MEMO

NL202018655_-N21-145_Memo_watercompensatie_N640_aangepast

aan Provincie Noord-Brabant
t.a.v. Contractvoorbereiding Onderhoud N640
van RPS advies- en ingenieursbureau bv
datum ~~22-11-2021~~ 12-09-2024
referentie
onderwerp Watercompensatie

figuur 5: ingrepen m.b.t. bergingsvolume bij Hm 10.5

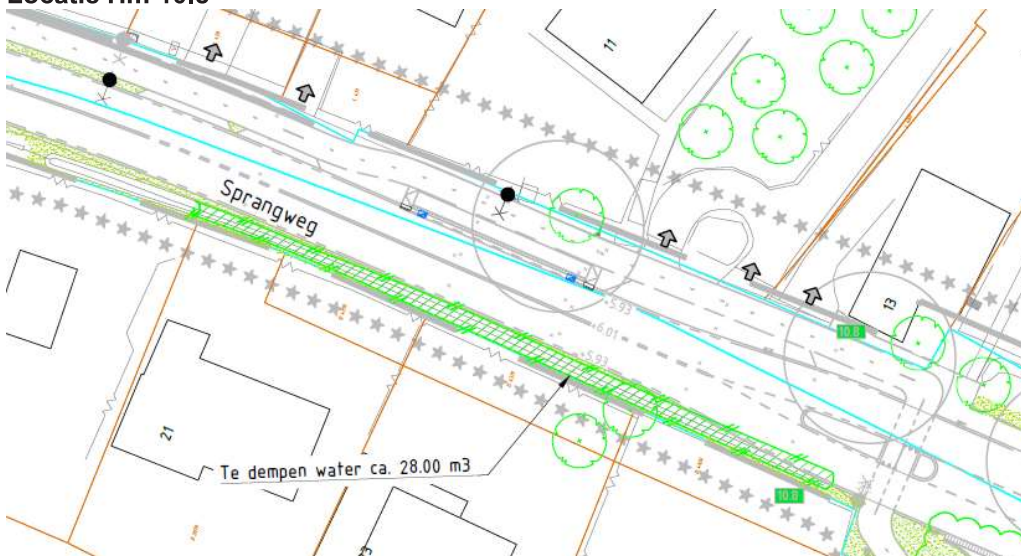
Bij Hm 10.4 komt 44 m³ te vervallen, zie figuur 4. Compensatie van dit volume is bij Hm 10.5, dit bedraagt 87 m³ aan te graven waterberging. Zie figuur 5.

figuur 7: ingrepen m.b.t. bergingsvolume bij Hm 11.3

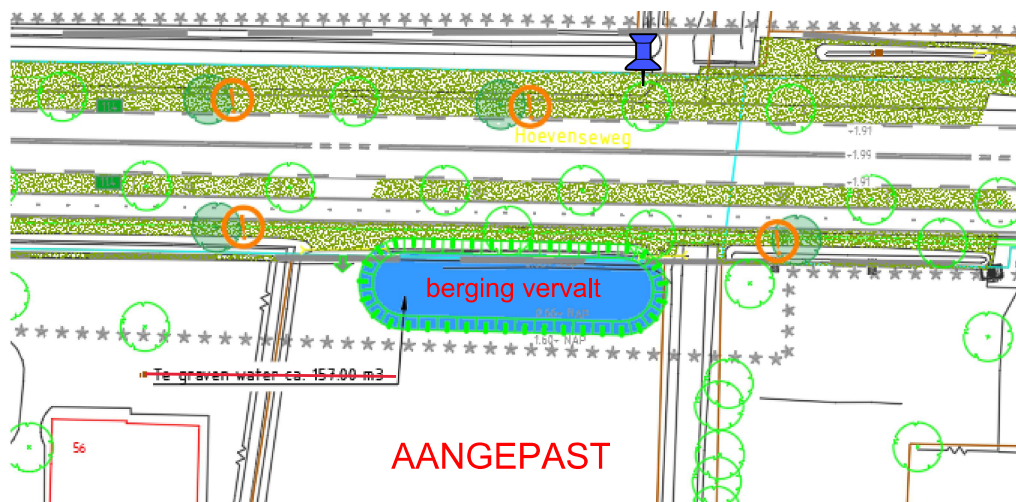
Bij Hm 11.3 komt 24 m³ aan bergingsvolume aan de noordzijde te vervallen, en 30 m³ aan de zuidzijde, zie figuur 7. ~~Dit volume aan vervallen berging wordt gecompenseerd met 157 m³ te graven watergang bij Hm 11.4, zie figuur 8.~~

Locatie Hm 11.9

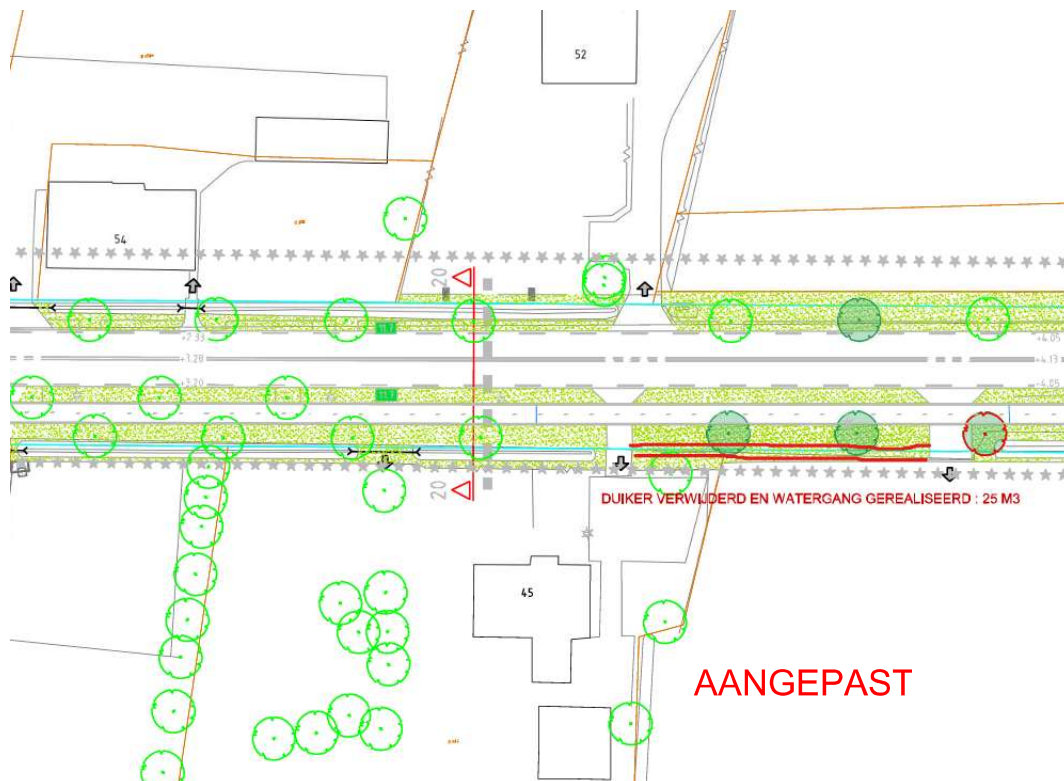
Bij Hm 11.9 vervallen 2 watergangen, zie figuur 9. In totaal gaat het om 19 m³ aan te dempen watergang op deze locatie.
